Oggetto: Duferco Sviluppo Srl e DP Consulting Srl – Progetto Venis Cruise 2.0, Realizzazione di un nuovo terminal alla Bocca di Lido di Venezia per l'ormeggio delle grandi navi crociera – Procedimento di definizione dei contenuti dello studio di impatto ambientale (Scoping) ai sensi dell'art. 21 D.Lgs.152/2006 e s.m.i. – Definizione dei contenuti del SIA

RELAZIONE TECNICA

**Duferco Sviluppo Srl e DP Consulting Srl
Progetto Venis Cruise 2.0, Realizzazione di un nuovo terminal alla Bocca
di Lido di Venezia per l'ormeggio delle grandi navi crociera.**

Relazione ai sensi dell'articolo 21 del D.Lgs. 152/2006 per la definizione dei contenuti dello Studio d'Impatto Ambientale.

Figura 2 - estratto da tavola TCLV_S_000_DENG_D_0006 Area manovra ormeggio navi

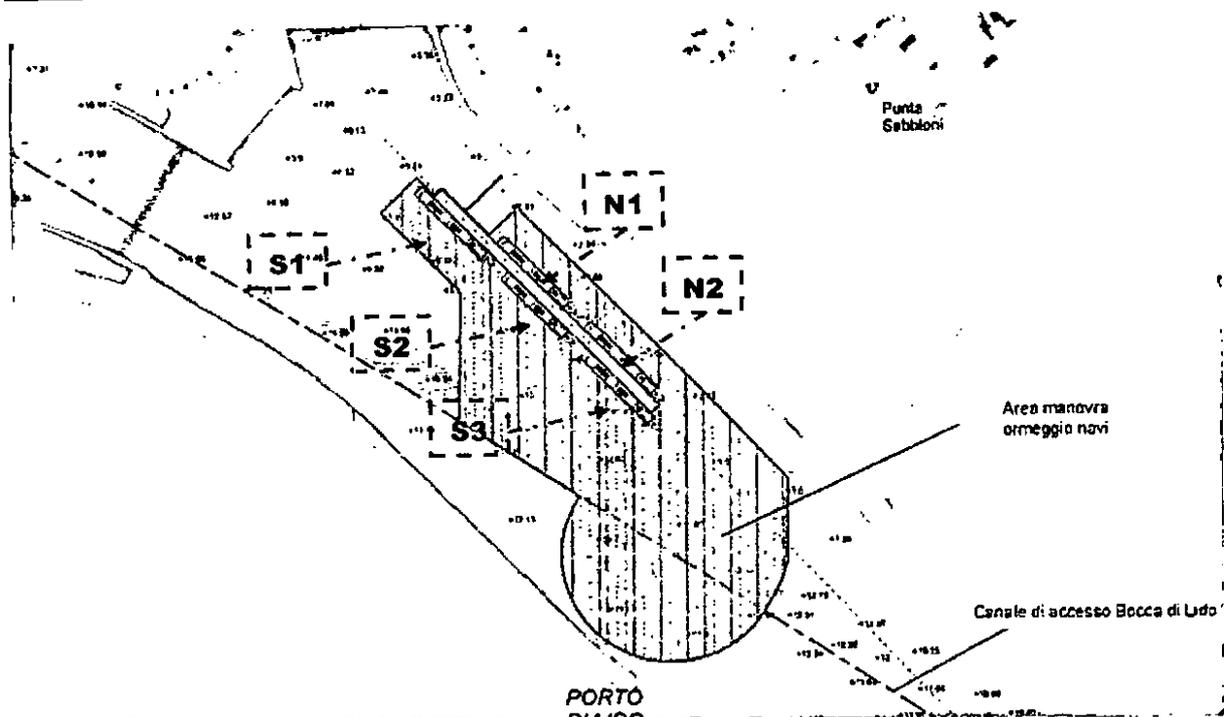
Le modalità di ormeggio e di stazionamento delle **5 navi da crociera** prevedono lo stazionamento di **due navi poste sul lato Nord** del molo e di **tre navi poste sul lato Sud** del molo (vedi Figura 2).

Nel SIA dovranno essere meglio descritte e verificate le prescrizioni e le limitazioni alla navigazione al fine di garantire che vi sia spazio di manovra sufficiente per il passaggio e la manovra di tutte le imbarcazioni in tutte le differenti configurazioni.

In particolare rispetto alle due navi da ormeggiare nel lato nord del molo si chiede valutare:

- la fattibilità dell'ormeggio della nave più interna (N1) se già presente la nave più esterna (N2);
- i margini di manovra per l'uscita della nave più interna con la presenza della nave più esterna;
- gli effetti indotti nelle soffolte che il proponente prevede di realizzare (come compensazione ambientale) a circa 70 metri di distanza dalla diga foranea lato Cavallino Treporti;

Stesse valutazioni per le operazioni di ormeggio, di uscita e di manovra della nave più interna da ormeggiare nel lato a sud (S1) del terminal con la contemporanea presenza delle altre due navi (S2 e S3).

Il progetto deve essere messo in relazione con le aree di manovra dell'attiguo porto rifugio del MoSE.

Si chiede inoltre di sovrapporre le aree di "manovra e ormeggio navi" previste in questo progetto con le aree di "manovra e ormeggio navi" previste, ed autorizzate in VIA, della vicina darsena da localizzare a sud della diga foranea lato Lido che ha avuto parere favorevole con prescrizioni con D.G.R. n. 1114 del 26/07/2011.
